改善箇所説明図

ホーンスイッチ&エアバッグアッシ

【ホーンスイッチの断面】

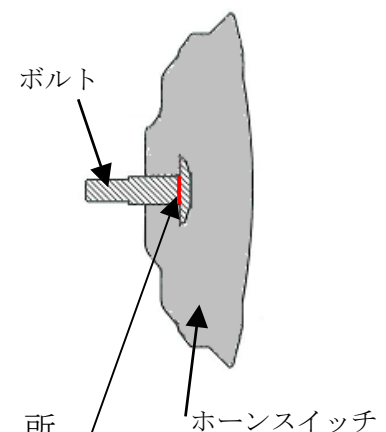
不 具 合 発 生 箇 所

ホーンスイッチをステアリングに締結しているボルトの強度が不足しているものがある。そのため、極低温下でエアバッグが展開した際、その圧力により当該ボルトが破断し、ホーンスイッチがステアリングから飛び出し、最悪の場合、乗員に危害を与えるおそれがある。
